Objet: Campagne de vérification sur les appareils SG1100-JE - SG1400-J - SG1600-J - A13 JE - A16 J - A18 J

Année de construction de 2006 à 2012 Numéro de série: de SG0605216 à SG224407

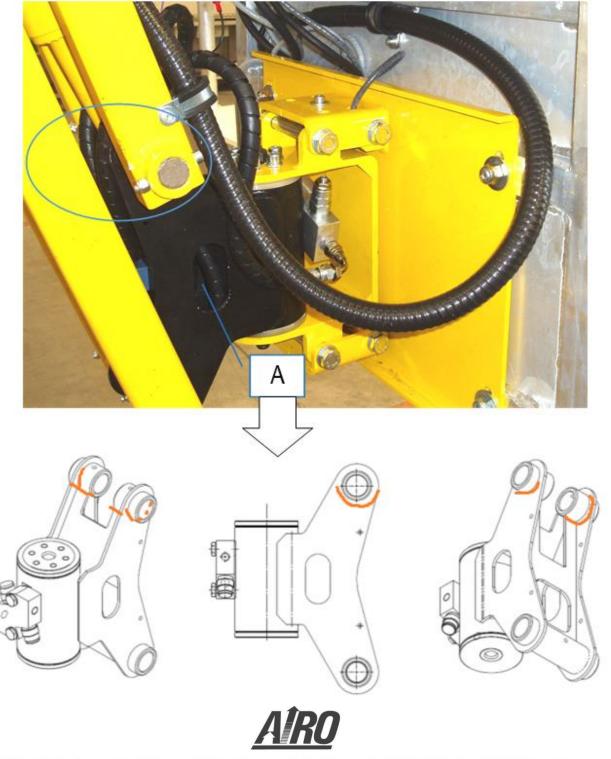
Telle utilisation impropre, pour les machines des séries indiquées en l'objet, et les accidents subis possibles pourraient provoquer des problèmes de résistance structurelle du composant nommée **Actionneur Rotatif Bridé** sur lequel la plate-forme aérienne est fixée.

Localisez l'élément Actionneur Rotatif Bridé indiqué par la lettre "A" dans l'image qui suit.

Nettoyez les zones mises en évidence (de manière particulière les soudures) des éventuels résidus de graisse, de saletés et tout ce qui pourrait empêcher l'inspection de la zone.

Contrôlez les zones mises en évidence (de manière particulière les soudures) : aucunes ruptures, fentes ou fissures ne doivent être présentes.

Bien que le contrôle visuel pré-opérationnel de la structure soit déjà prévu selon la loi, nous recommandons à la personne en charge (utilisateur, propriétaire, mandant, loueur ou autre) de vérifier promptement la particularité citée selon les instructions qui suivent, et de mettre hors-service la machine en cas de doute ou de ruptures illustrées dans les exemples qui suivent.

Dans le cas où les défauts ne seraient pas évidents, il est possible de continuer à faire fonctionner la machine, tout en soulignant le fait que l'"opérateur" doit nécessairement la contrôler visuellement et scrupuleusement avant chaque utilisation.
